škola č. p. 280, rejstříkové č. ÚSKP 11160/4-5057, KPZ Plasko, rejstříkové č. ÚSKP 2384, parc. č. 277/1, poz. parc. č. 265/52, 265/53, 265/60, 265/61, k. ú. Plasy, Plasy

Písemné vyjádření odborné organizace státní památkové péče k žádosti podle § 14 odst. 6 zákona č. 20/1987 Sb., o státní památkové péči, ve znění pozdějších předpisů.

Žádost o písemné vyjádření ve věci – *Plasy, SOŠ č. p. 280 (KP rej. Č. 11160/4-5057, KPZ) – hydroizolace zdi budovy SOŠ, oprava zpevněných ploch před budovou*

Obr.1: Původní systém odvedení vody od objektu, zachycený na historické dokumentaci.

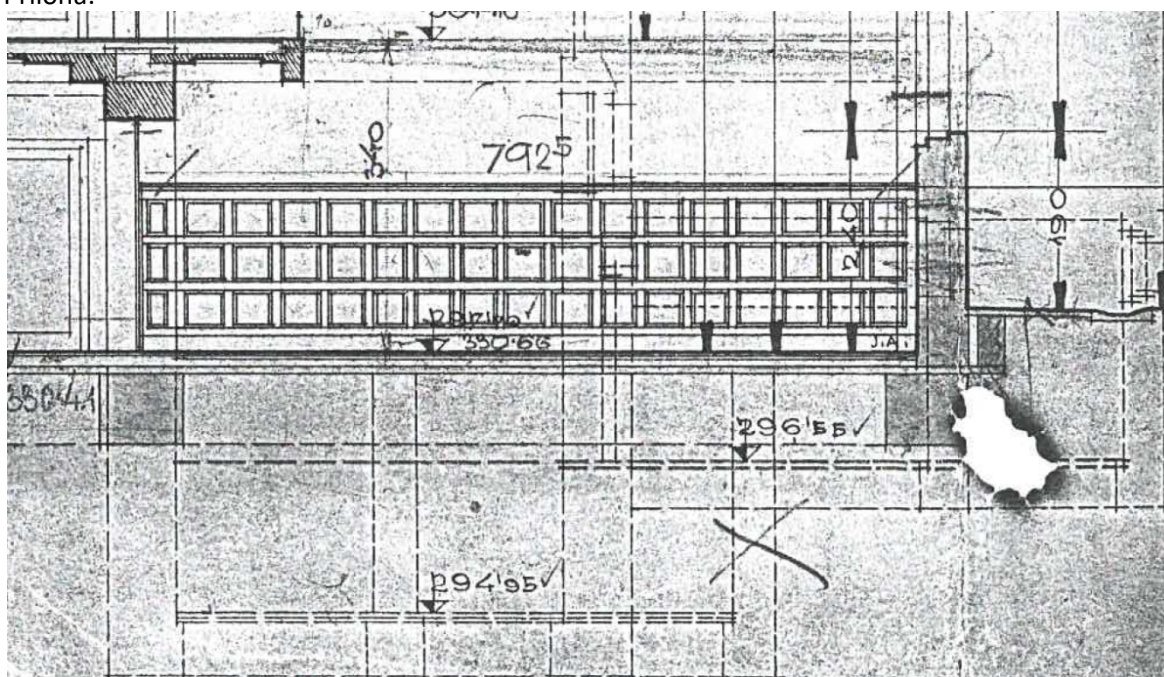
V soklové partii jsou patrné odvětrávací otvory zakryté mřížkami, pravidelně rozmístěné skoro kolem celého půdorysu, nasvědčující přítomnosti staršího odvětrávacího systému. Z historické dokumentace viz Obr. 1 je odvětrávací systém patrný. Pravděpodobně se jedná o opatření proti zemní vlhkosti a vysoušení zdiva. Lze předpokládat, že pod dnešním okapovým (zaasfaltovaným) chodníčkem se nachází starší odvětrávací systém skládající se z větrací dutiny.

Za hodnotný je též považován výše uvedený větrací systém z 2. poloviny 20. století, který lze považovat za velmi promyšlený a technicky zajímavý. Jedná se o doklad dobového stavitelství s hodnotou historického originálu, který výrazně zvyšuje autenticitu KP.

5. Zavlhčení zdiva může mít příčinu v nefunkčnosti původního systému odvedení vody od objektu. Bez odstranění příčiny vzniku zavlhčení všechny hydroizolační metody přestanou za několik let fungovat a zavlhčení objektu se projeví ještě masivněji. Proto doporučujeme prověřit historický odvodňovací systém a možnost jeho využití, případně doplnění o navrhovaný systém hydroizolace.

odvětrávací systém bude zachován. Navržená hydroizolace bude posunuta tak, aby nedošlo k poškození původního řešení systému proti zemní vlhkosti a vysoušení zdiva. Doporučujeme zvážit použití drenážní trubky u navrhované hydroizolace.
